CHIARIMENTI N. 2 AI QUESITI PERVENUTI A TUTTO IL 12 GENNAIO 2022

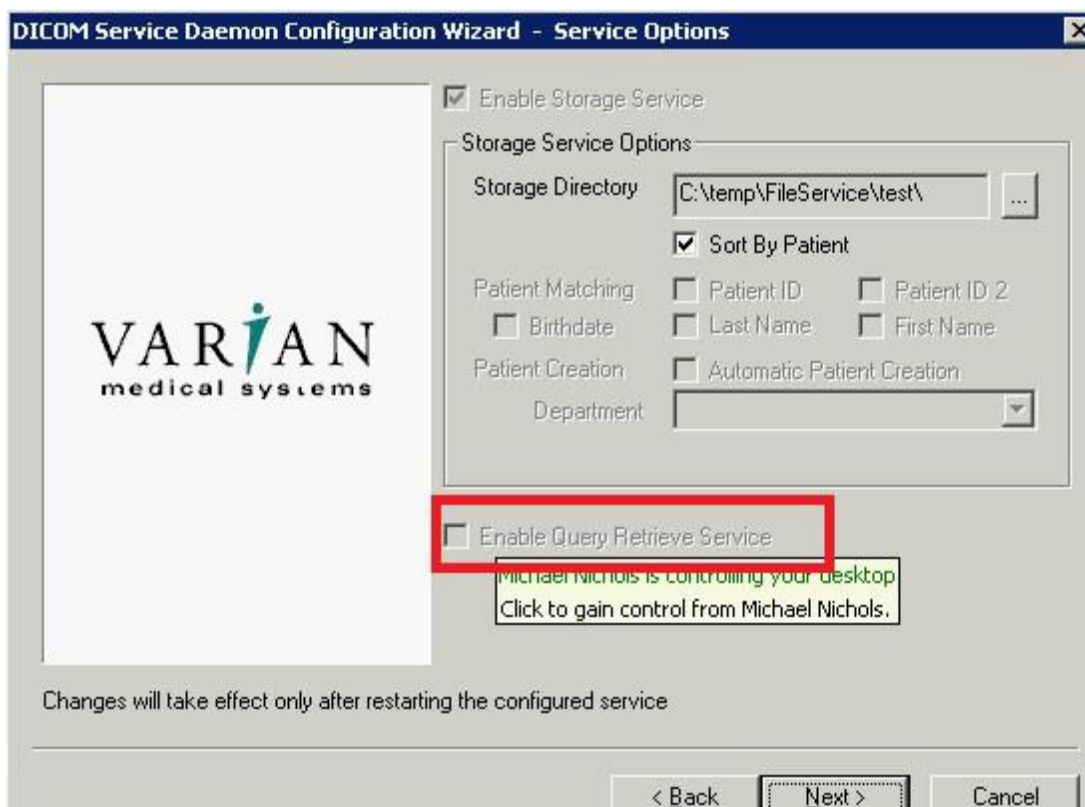
Con riferimento al Capitolato Tecnico, si chiede di confermare che sui sistemi OIS / R&V attuali Varian Aria installati presso i due centri di Potenza e Rionero in Vulture sia presente la licenza "Query & Retrieve Service" sul DICOM Server del sistema (si veda esempio seguente):

Si conferma che la funzionalità è disponibile presso il Crob.
